Notes d'évolution ATTENUATEURS-CA

PILOTE V1(01/04/2020) → V2(02/11/2020)

1. Atténuateur de choc non redirectif

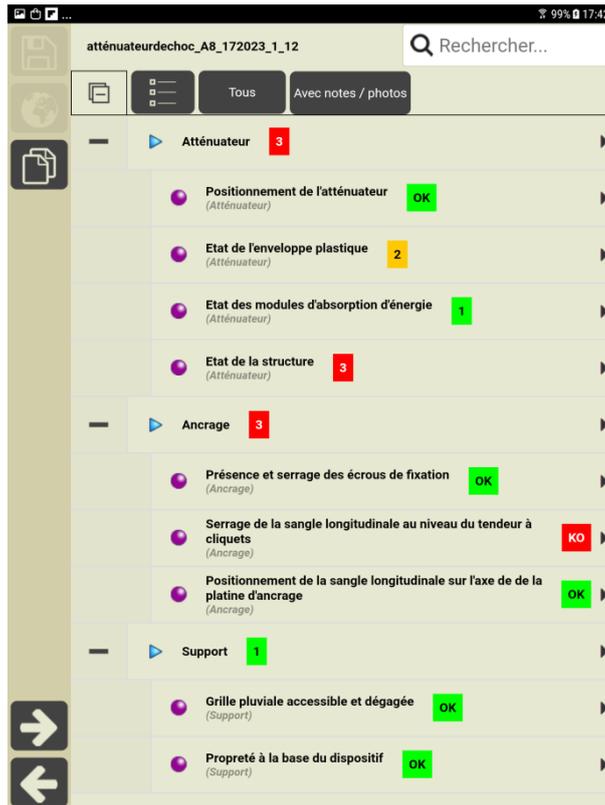
- Page Ouvrage :
 - ✓ Le champ [Nom] n'apparaît plus dans la page Ouvrage
 - ✓ Le champ [Structure] indique « Atténuateur de choc non redirectif »
 - ✓ Le champ [Dénomination commerciale] (Modèle ?) apparaît ; il s'agit d'un champ texte non énuméré
 - ✓ Dans la version actuelle, il n'est pas possible de remplacer [Dernière IDP] par [Dernière visite]

2. Atténuateur de choc redirectif

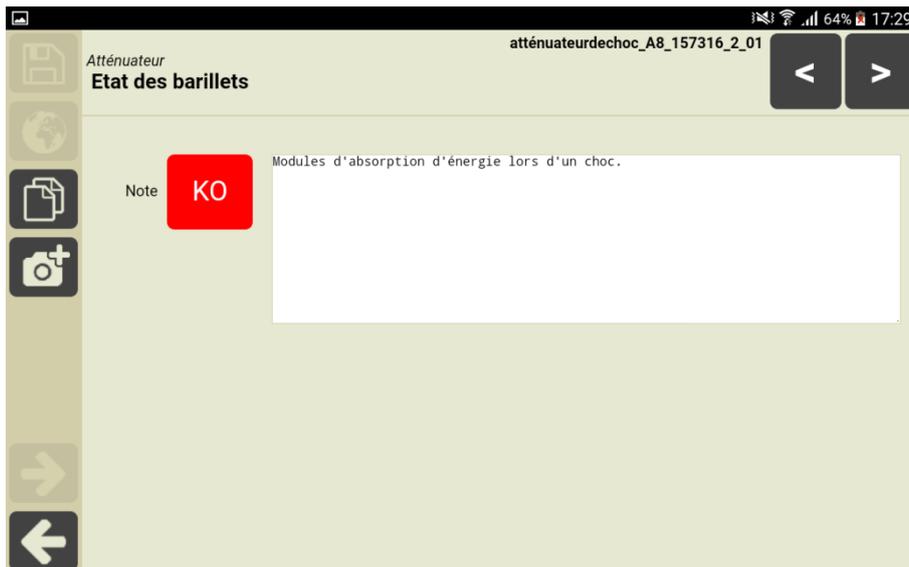
- Page Ouvrage :
 - ✓ Le champ [Nom] n'apparaît plus dans la page Ouvrage
 - ✓ Le champ [Structure] indique « Atténuateur de choc redirectif »
 - ✓ Le champ [Dénomination commerciale] (Modèle ?) apparaît ; il s'agit d'un champ texte non énuméré
 - ✓ Dans la version actuelle, il n'est pas possible de remplacer [Dernière IDP] par [Dernière visite]
